改善箇所説明

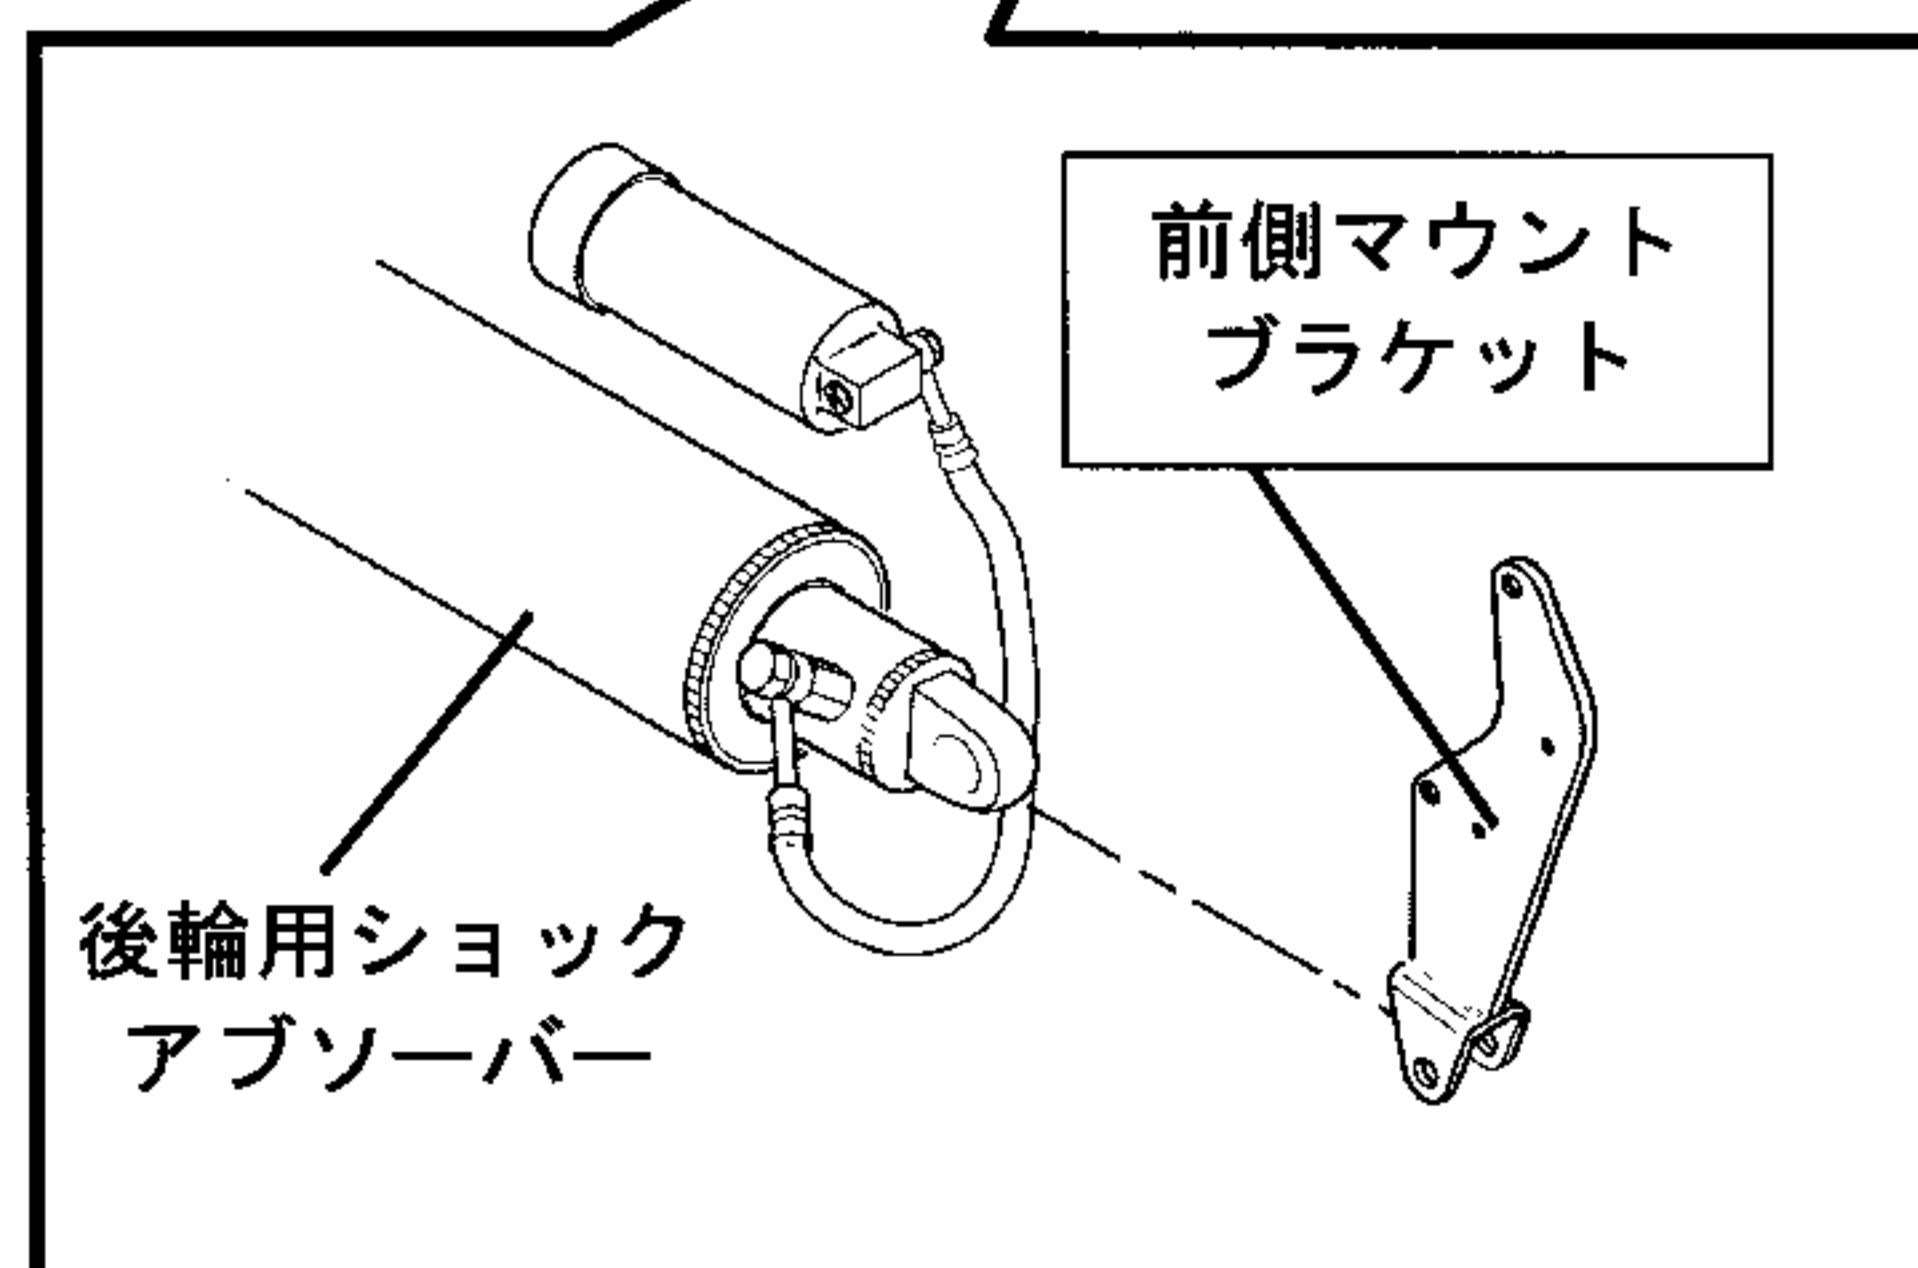
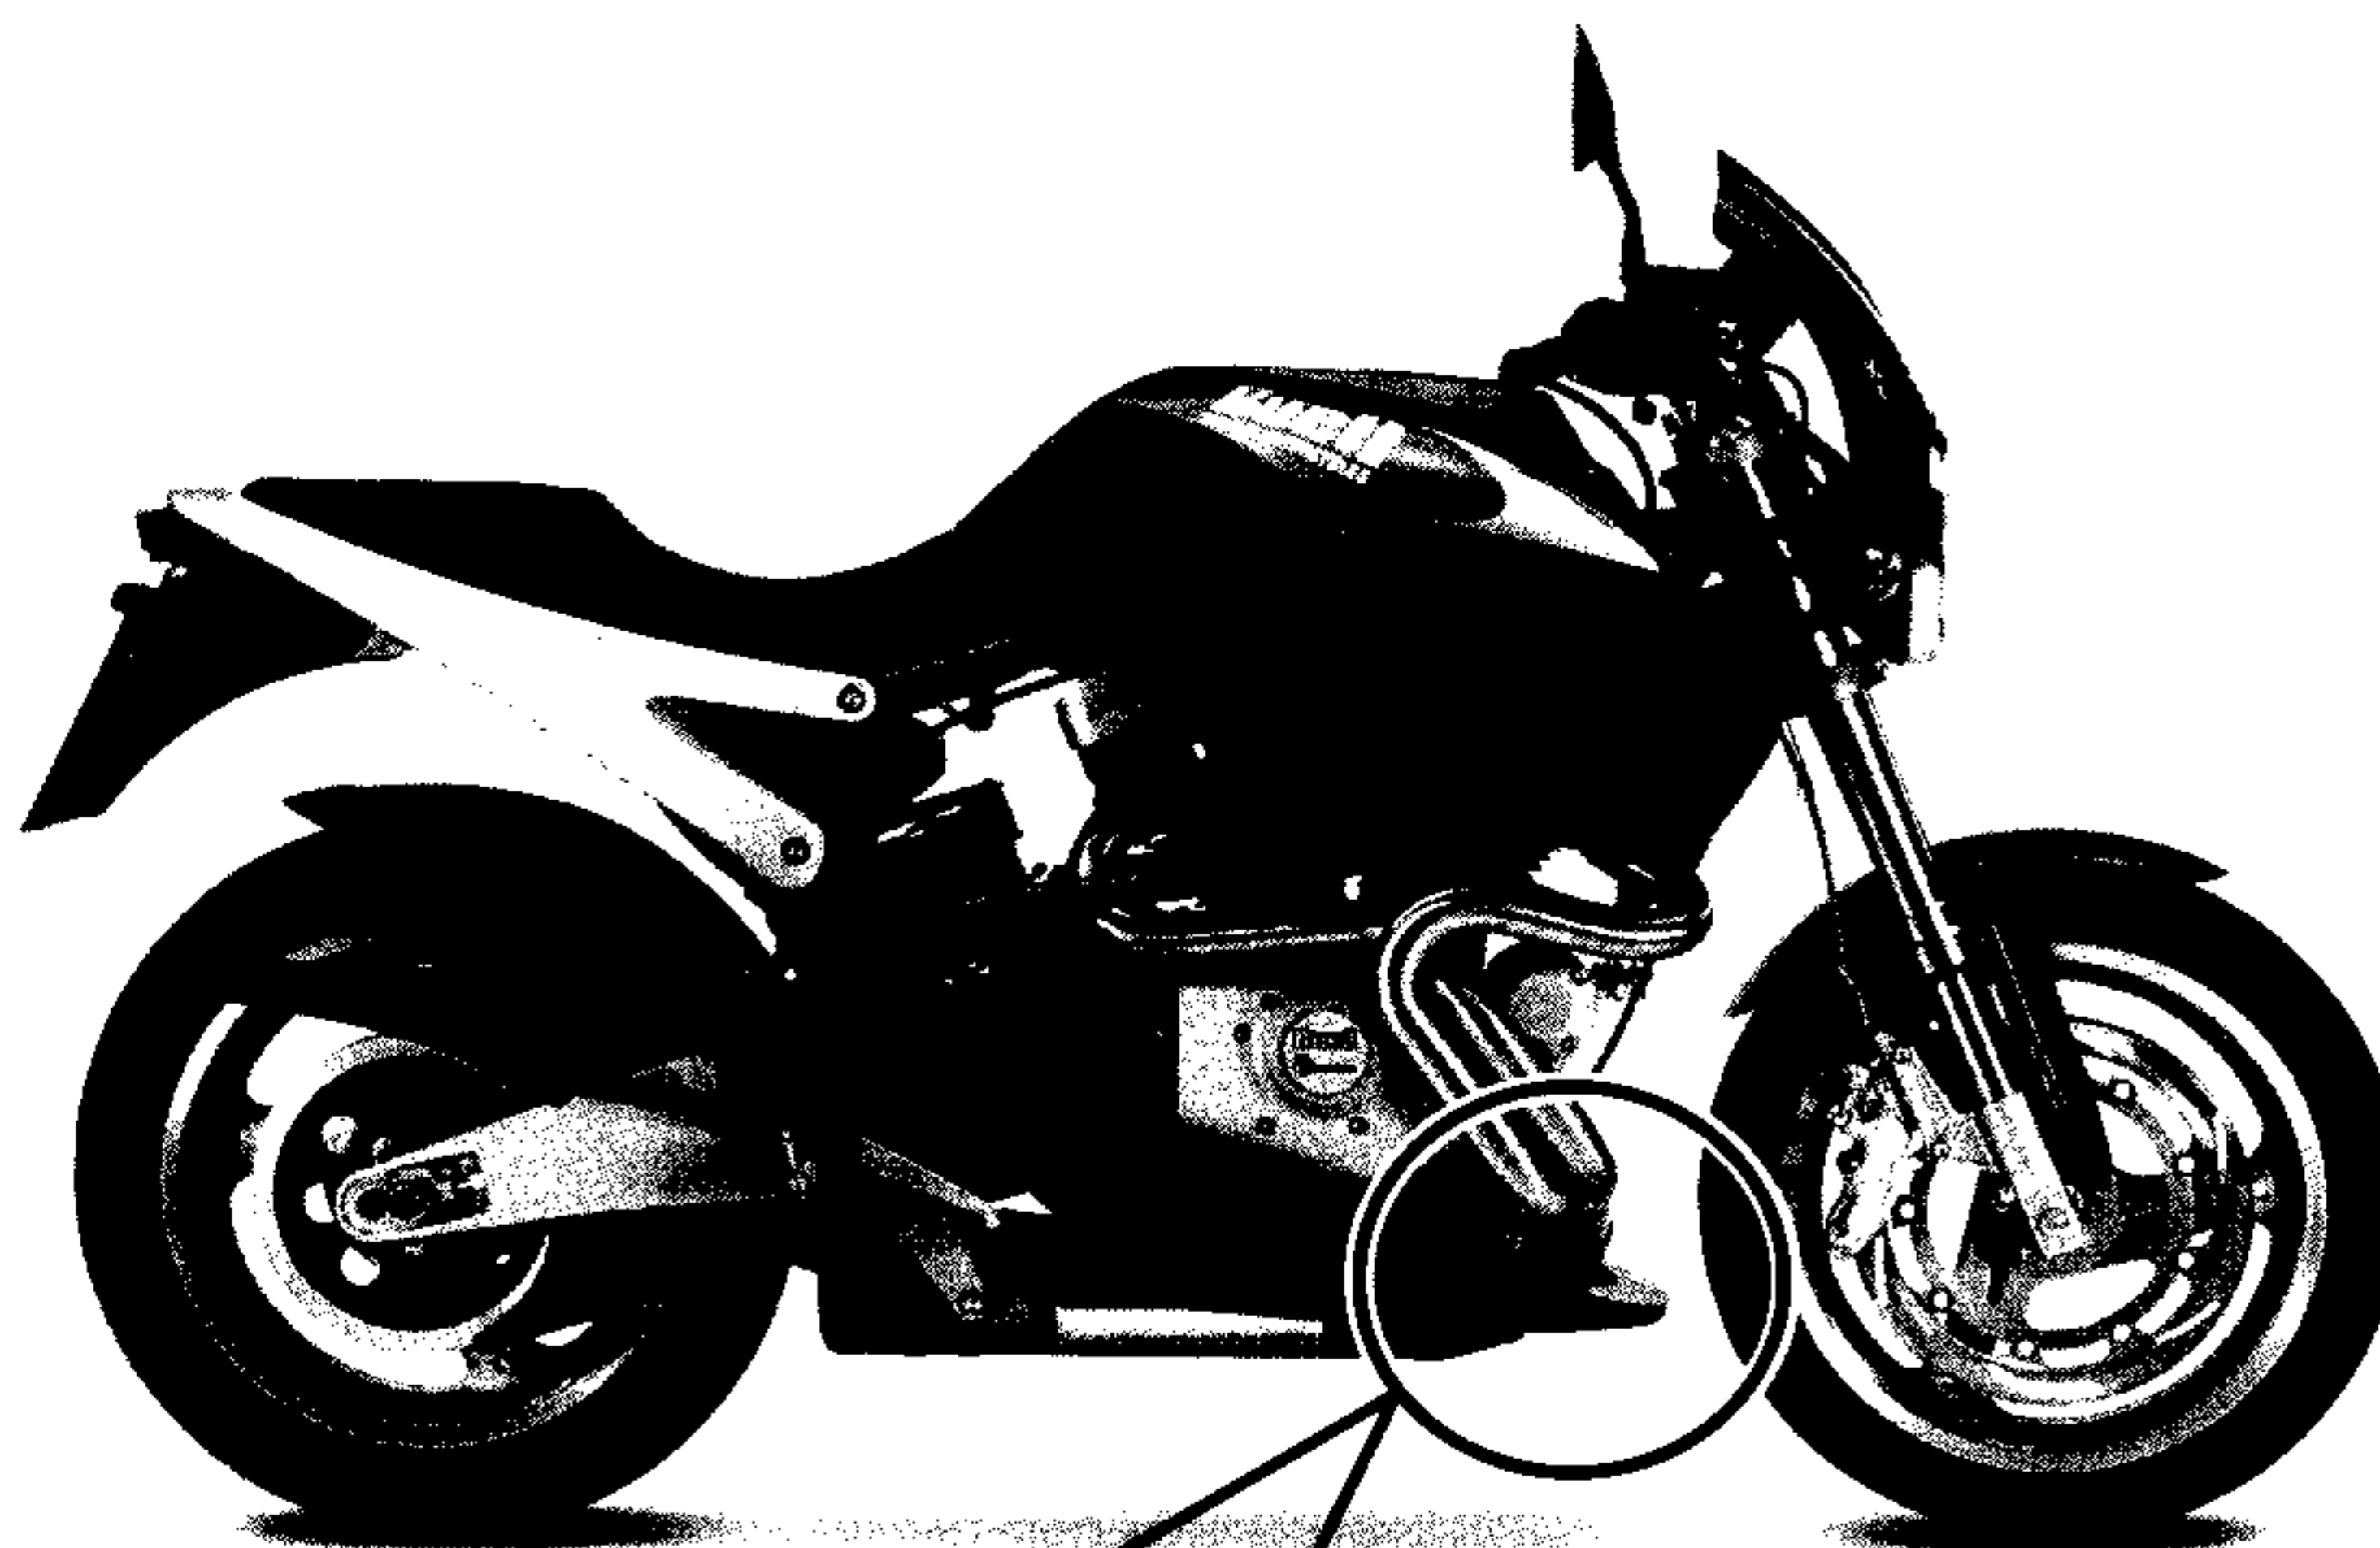
基準不適合箇所

緩衝装置において、後輪用ショックアブソーバーの前側マウントブラケットの鑄造方法が不適切なことから強度が不足しているため、走行中の振動や衝撃により当該ブラケットに亀裂が発生することがあり、そのままの状態で使用を続けると、ブラケットが破損してショックアブソーバーが脱落し、走行安定性が損なわれるおそれがある。

改善内容

全車両、後輪用ショックアブソーバーの前側マウントブラケットを対策品と交換する。

交換した部品に、識別としてペイントマークを施す。
